Determinazione dirigenziale	n. DET-AMB-2024-1173 del 28/02/2024
Oggetto	DLGS 152/06 E SMI (ART. 109 C. 2), DM 173/2016. AUTORIZZAZIONE ALL'IMMERSIONE DELIBERATA IN MARE DEL MATERIALE DRAGATO IN CORRISPONDENZA DELLA CANALETTA ESTERNA AL PORTO DI RAVENNA. PROPONENTE: AUTORITÀ DI SISTEMA PORTUALE (ADSP) DEL MARE ADRIATICO CENTRO-SETTENTRIONALE (PORTO DI RAVENNA)
Proposta	n. PDET-AMB-2024-1235 del 28/02/2024
Struttura adottante	Servizio Autorizzazioni e Concessioni di Ravenna
Dirigente adottante	Ermanno Errani

Oggetto: DLGS 152/06 E SMI (ART. 109 C. 2), DM 173/2016. **AUTORIZZAZIONE ALL'IMMERSIONE DELIBERATA IN MARE DEL MATERIALE DRAGATO IN CORRISPONDENZA DELLA CANALETTA ESTERNA AL PORTO DI RAVENNA** (RIF. PROGETTO «*Hub Portuale di Ravenna – Approfondimento Canale Candiano e Baiona, adeguamento banchine operative esistenti, Nuovo Terminal in Penisola Trattaroli e riutilizzo del materiale estratto in attuazione al P.R.P vigente 2007 – FASE II - 3° Stralcio: Approfondimento Canali Candiano e Baiona*»).

PROPONENTE: AUTORITÀ DI SISTEMA PORTUALE (ADSP) DEL MARE ADRIATICO CENTRO-SETTENTRIONALE (PORTO DI RAVENNA)

APPENDICE TECNICA

Planimetria dragaggio e celle di caratterizzazione

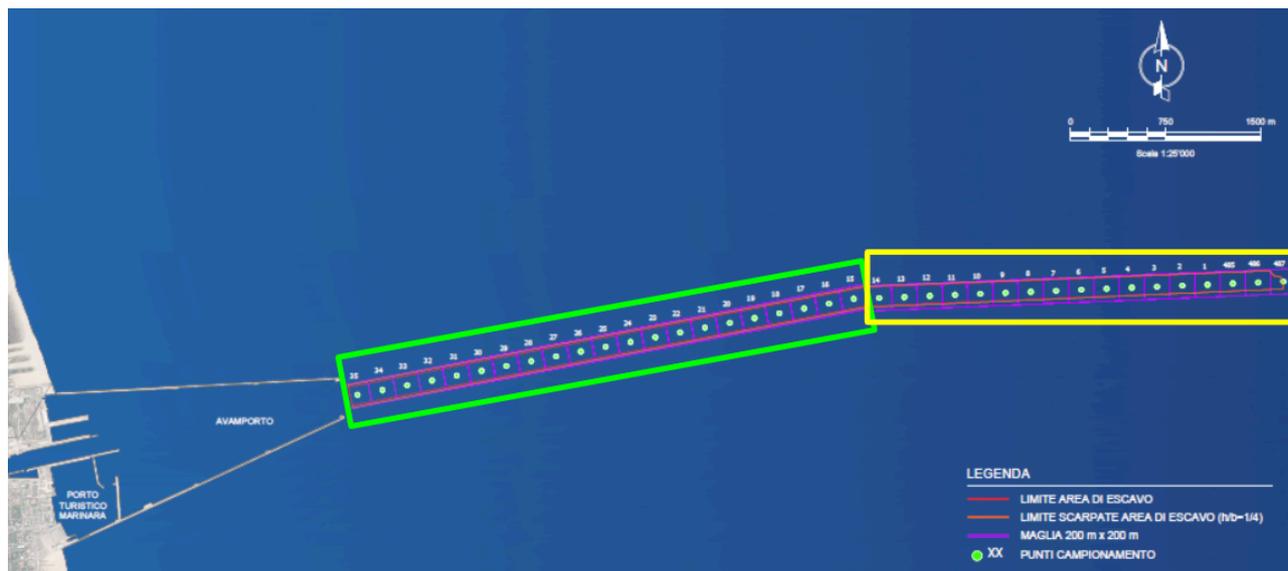
In merito alle aree effettivamente oggetto di dragaggio nell'ambito della presente istanza si evidenzia che a partire dall'imboccatura portuale fino a collegarsi alla batimetrica naturale di -14 [m] s.l.m.m saranno coinvolte tutte le celle presenti nel rettangolo verde della prossima figura ma non tutte le celle presenti nel rettangolo giallo.

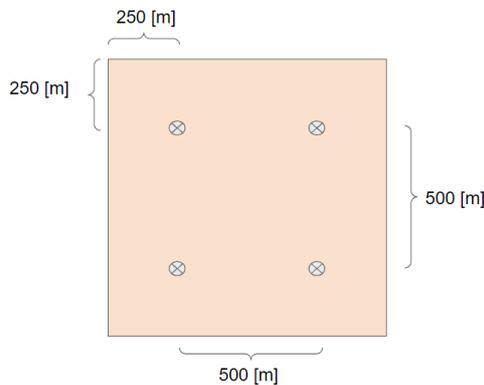
Alla luce della modifica delle stazioni di monitoraggio descritte nei precedenti paragrafi, il numero totale delle stazioni si riduce da 13 a 12.

Seppur superfluo, è opportuno evidenziare che le attività inserite nel PMA e previste per tutte le 13 stazioni proposte dovranno essere effettuate per tutte le 12 stazioni di monitoraggio definite nella presente Appendice.

In merito alle attività di monitoraggio non previste su tutte le stazioni di monitoraggio, si esplicita quanto segue.

- *Matrice Biota.* Le analisi dovranno essere effettuate sulle seguenti 7 stazioni: P1, P2, P3, B4_RA3_TorS, G1_RA3, N2_RA3 e B8_RA3_TorN.
- *Matrice Macrozoobenthos.* Si confermano le analisi Ante Operam solo sulle stazioni P1, P2 e P3. In aggiunta a P1, P2 e P3 le analisi Post Operam dovranno essere effettuate anche sulle seguenti stazioni già caratterizzate nell'ambito della definizione del Sito RA_3: B4_RA3_TorS, B6_RA3, G1_RA3, N2_RA3.

Schema rilasci al [km²] per singolo strato

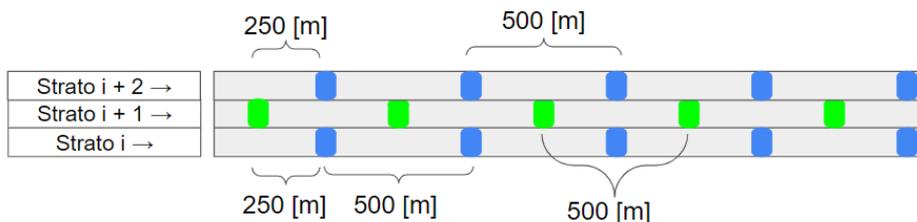
- per ogni singolo strato i rilasci dovranno essere distanziati tra loro di 500 [m] prevedendo 4 rilasci per [km²] come schematizzato nella seguente figura;
